③ 改善箇所説明図(HV3000-1 の例)

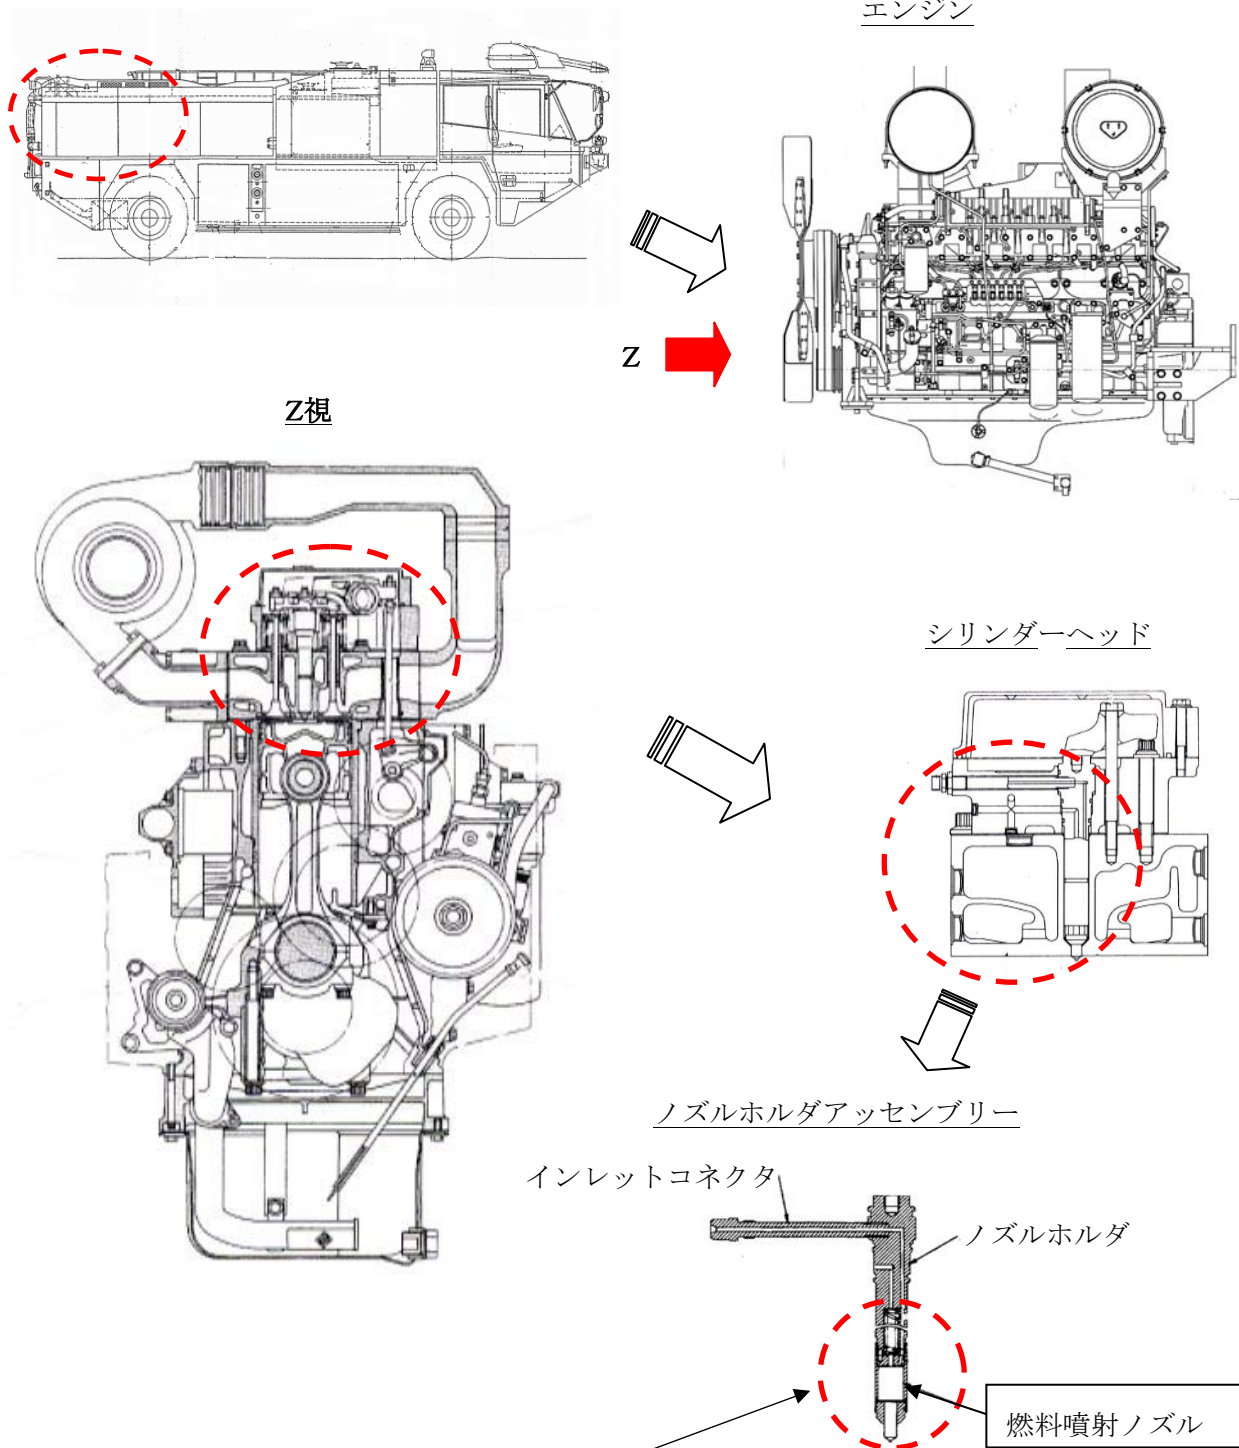
基準不適合箇所

原動機において、燃料噴射ノズルの形状が不適切なため、強度が不足しているものがある。そのため、そのまま使用を続けると、燃料噴射時の圧力変動によりノズルが亀裂し、シリンダーヘッドに亀裂が発生して燃料が冷却水に混入する、あるいは、燃料が潤滑油に混入することから、最悪の場合、原動機が焼きつくおそれがある。

改善措置： 全車両、原動機の噴射ノズルを対策品と交換する。

識別： シリンダーヘッドのカバー部に白ペイントを塗布して識別する。
